伊方発電所 3号機
1次系配管取替え工事に係る
設計及び工事計画の認可申請／届出の概要について

令和4年6月21日

四国電力株式会社

3.1 加圧器逃がしライン

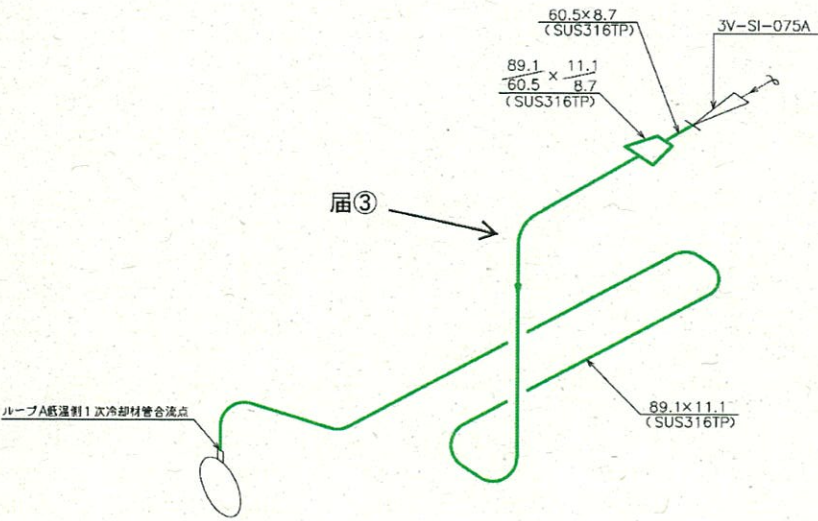
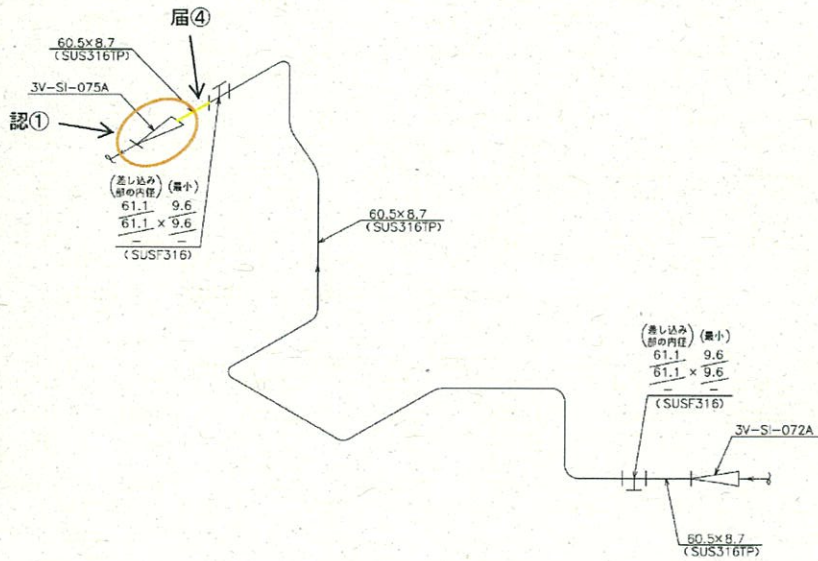
番号	主要弁の仕様									
	変更前					変更後				
	主要寸法			材料		主要寸法			材料	
	呼び径	弁箱 厚さ	弁ふた 厚さ	弁箱	弁ふた	呼び径	弁箱 厚さ	弁ふた 厚さ	弁箱	弁ふた
届①	3B	<input type="text"/>	<input type="text"/>	SUSF316	SUSF316	同左	同左	同左	同左	同左

番号	主配管の仕様					
	変更前			変更後		
	外径 (mm)	厚さ (mm)	材料	外径 (mm)	厚さ (mm)	材料
届②	89.1	11.1	SUS316TP	同左	同左	同左
	165.2	18.2	SUS316TP	同左	同左	同左
	165.2	18.2	SUS316TP	同左	同左	同左
	89.1	11.1				
	165.2	18.2	SUS316TP	同左	同左	同左
	165.2	18.2				
165.2	18.2

3.2 ループA低温側高圧注入ライン

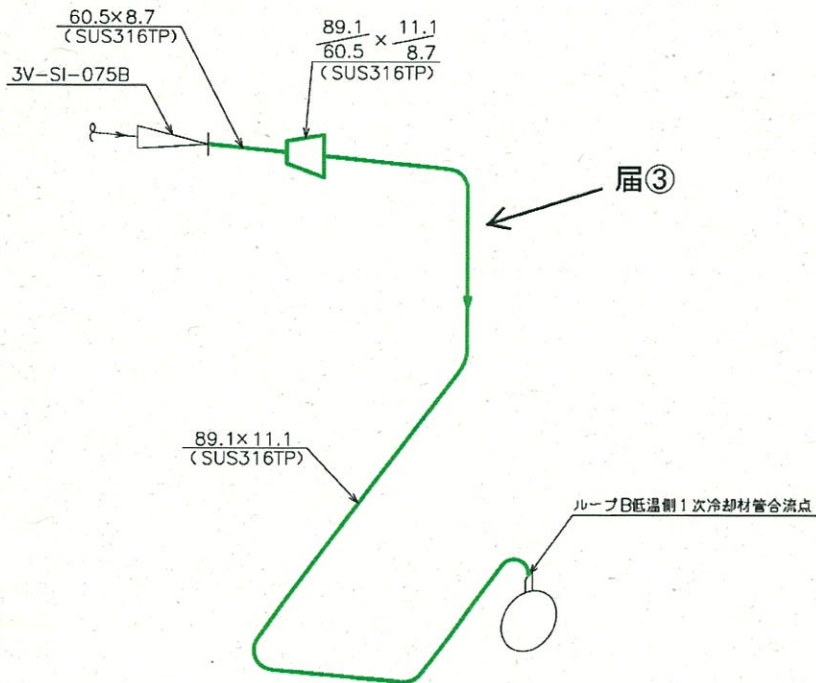
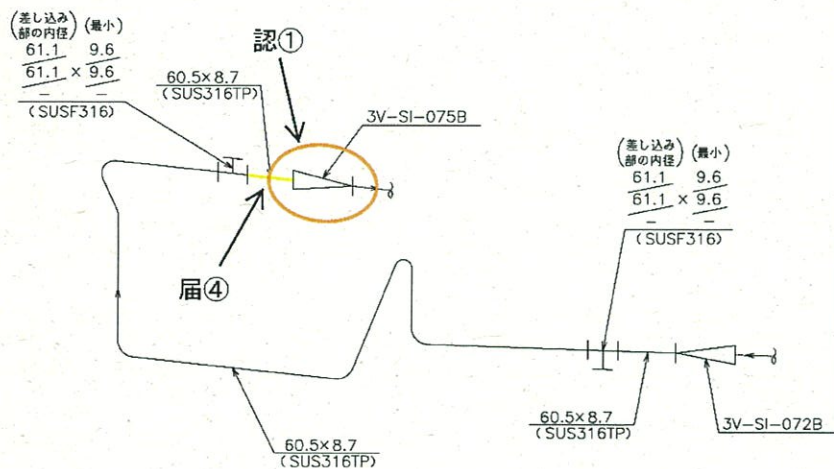
番号	主要弁の仕様									
	変更前					変更後				
	主要寸法			材料		主要寸法			材料	
	呼び径	弁箱 厚さ	弁ふた 厚さ	弁箱	弁ふた	呼び径	弁箱 厚さ	弁ふた 厚さ	弁箱	弁ふた
認①	2B	<input type="checkbox"/>	<input type="checkbox"/>	SUSF316	SUSF316	同左	<input type="checkbox"/>	<input type="checkbox"/>	同左	同左

番号	主配管の仕様					
	変更前			変更後		
	外径 (mm)	厚さ (mm)	材料	外径 (mm)	厚さ (mm)	材料
届③	60.5	8.7	SUS316TP	同左	同左	同左
	89.1	11.1	SUS316TP	同左	同左	同左
	89.1 / 60.5	11.1 / 8.7	SUS316TP	同左	同左	同左
届④	60.5	8.7	SUS316TP	同左	同左	同左

3.3 ループB低温側高圧注入ライン

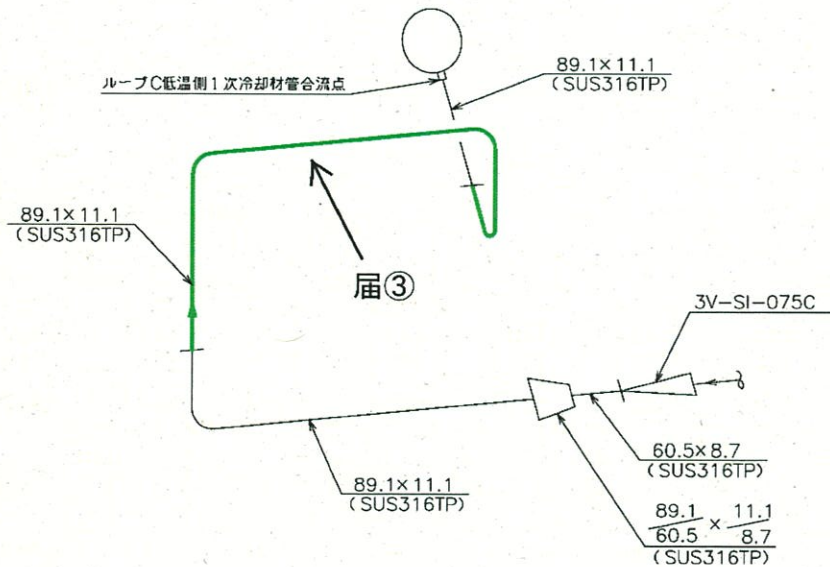
番号	主要弁の仕様									
	変更前					変更後				
	主要寸法			材料		主要寸法			材料	
	呼び径	弁箱 厚さ	弁ふた 厚さ	弁箱	弁ふた	呼び径	弁箱 厚さ	弁ふた 厚さ	弁箱	弁ふた
認①	2B	<input type="checkbox"/>	<input type="checkbox"/>	SUSF316	SUSF316	同左	<input type="checkbox"/>	<input type="checkbox"/>	同左	同左

番号	主配管の仕様					
	変更前			変更後		
	外径 (mm)	厚さ (mm)	材料	外径 (mm)	厚さ (mm)	材料
届③	60.5	8.7	SUS316TP	同左	同左	同左
	89.1	11.1	SUS316TP	同左	同左	同左
	89.1 / 60.5	11.1 / 8.7	SUS316TP	同左	同左	同左
届④	60.5	8.7	SUS316TP	同左	同左	同左

【参考3】 ループC低温側高圧注入ラインの配管ルート変更について

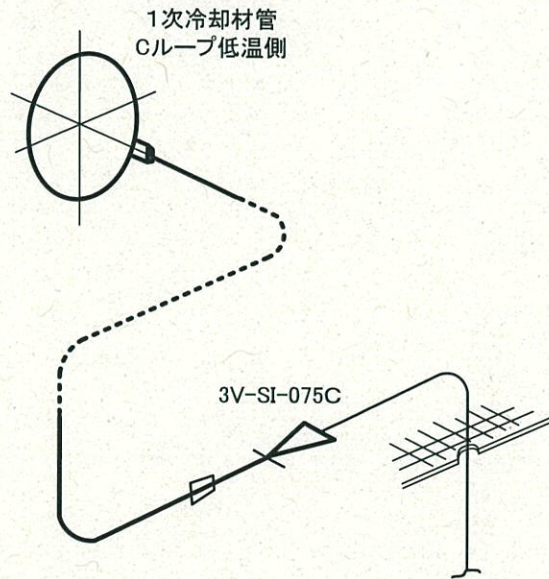
- 燃料装荷後の各段階（モード5、4）における逆止弁リークチェックにおいて、弁の分解点検が必要となった場合、現状の配管ルートでは、1次冷却材管の水抜きに伴い燃料取り出しが必要となることから、モード5のプラント状態でも弁の分解点検が可能となるよう、Cループの低温側高圧注入ラインの配管ルート変更を行う。
